**Avis de la Mission Régionale d'Autorité environnementale  
de Bourgogne-Franche-Comté  
sur le projet de centrale photovoltaïque au sol  
sur la commune de Langeron (58)**

n°BFC-2020-2552

La société SP 11 Coruscant a déposé une demande de permis de construire pour le projet d'implantation d'une centrale photovoltaïque sur le territoire de la commune de Langeron, dans le département de la Nièvre.

Localisation de la ZIP (extrait de la carte du dossier)

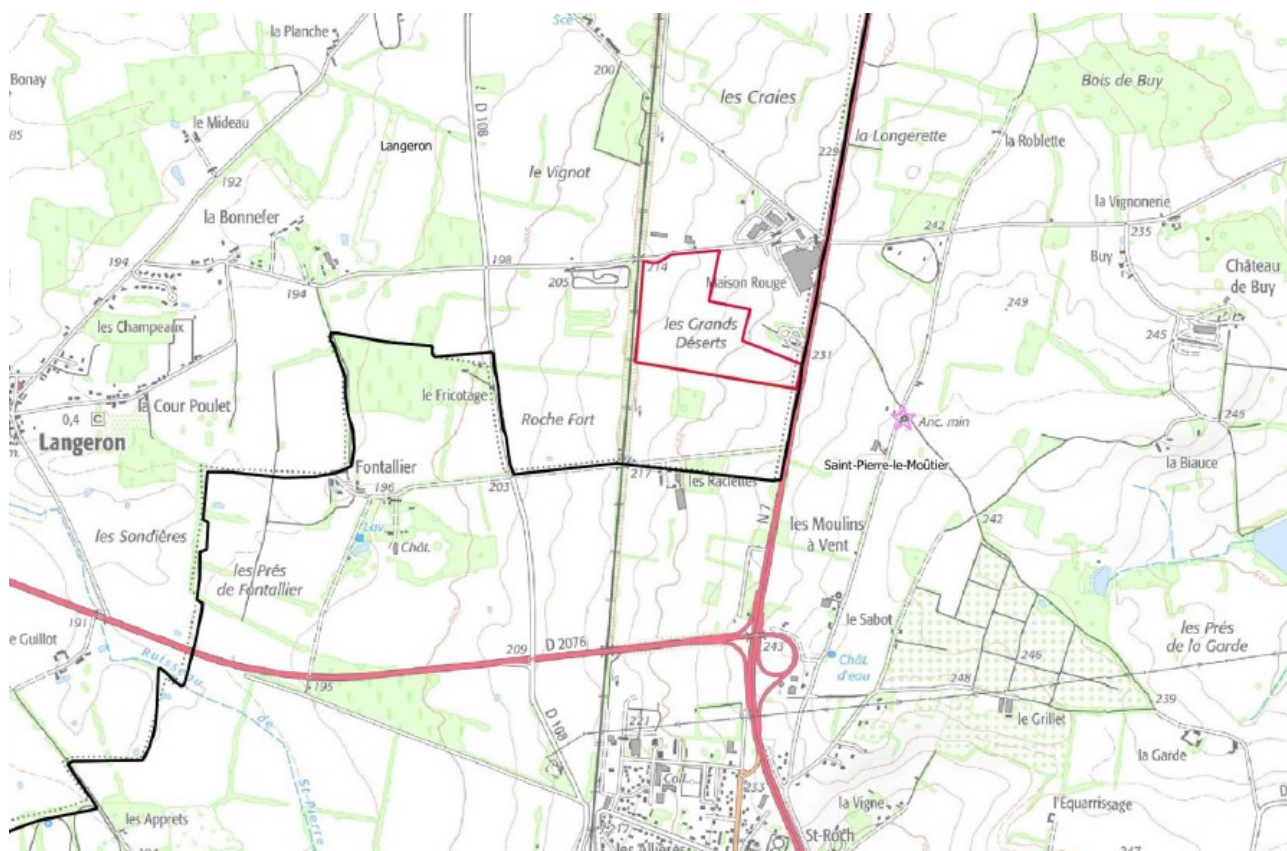
Deux points de raccordement au réseau sont envisagés ; l'un est localisé à Saint-Pierre-le-Moûtier, à 2,2 km km, avec une capacité restante EnR de 11,3 MW. L'autre est situé sur la commune de Saint-Parize-le-Châtel, à 5,8 km, avec une capacité restante de 5,0 MW. Ces capacités n'étant pas suffisantes pour l'ampleur du projet, le dossier indique que « des modifications et aménagements devront être effectués au sein de ces postes pour pouvoir raccorder les projets photovoltaïques ». **La MRAe recommande de compléter le dossier avec des informations sur le scénario probable de raccordement, ainsi que par la description de son tracé prévisible et des mesures E, R, C qui seraient à mettre en œuvre.**
